TRANSPORDIAMET

Kose valla Kose aleviku sidevõrgu VT2242 projekteerimistingimuste eelnõu kooskõlastamata jätmine

Olete esitanud Transpordiametile kooskõlastamiseks Harju maakonna Kose valla Kose aleviku sidevõrgu VT2242 projekteerimistingimuste nr 2611802/03699 eelnõu (menetlus nr 564662), mille aluseks on projekteerimistingimuste taotlus nr 2611002/06927.

Joonis 1 (kollane multitoru õhuliiinina, roheline multitoru maasiseselt)

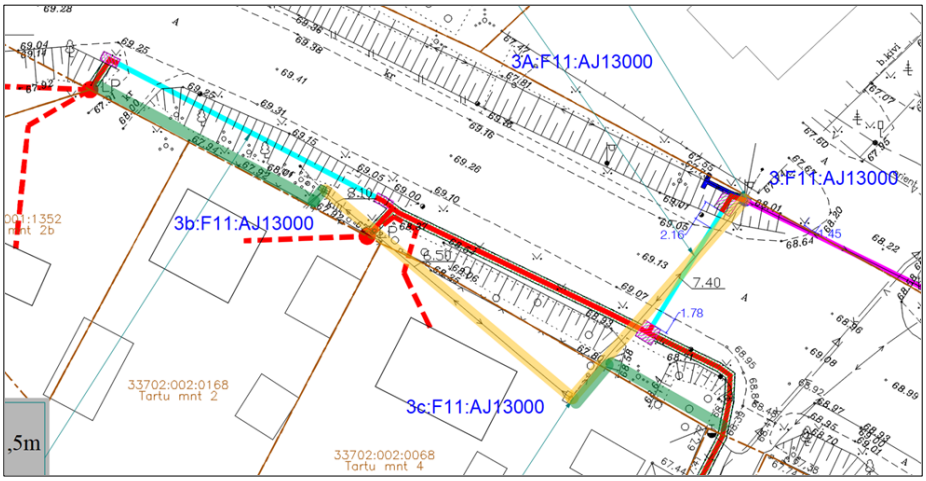
1. Projekteerimistingimuste taotlusele lisatud Hepta Group Energy OÜ, töö nr 26146 eelprojekti *„Sidevõrgu projekteerimine Harju maakonnas, Kose vallas, Kose alevikus (lõuna) VT2242“* asendiplaani kohaselt on maasisene multitoru kavandatud rajada piki riigiteed sõidutee muldesse ja nõlvusesse, mis ei vasta Transpordiameti juhendis Nõuded tehnovõrkude teemaale paigaldamise kavandamisel toodud nõuetele.

Soovitame teostada ristumine riigiteega nr 11720 km 0,17 õhuliinina Tartu mnt 4 kinnistule ning rajada liitumine kinnistusiseselt. Tartu mnt 4 kinnistul paikenvast mastist rajada multitoru õhuliinina Tartu mnt 2 kinnistu ees olevasse masti ning sealt maasisese multitoruga teostada liitumine ning piki teemaa piiri rajada multitoru Tartu mnt 2b kinnistu ette projekteeritud liitumispunktini. Kose-Risti - Vetkamäe teele rajada multitoru maasiseselt Tartu mnt 4 kinnistul asuvast mastist teemaale ning piki teemaapiiri projekteeritud trassini. (vt Joonis 1).

Tulenevalt eeltoodust palun korrigeerida projektlahendust ning EHRis ehitise ruumikuju vastavalt tehtud muudatustele.
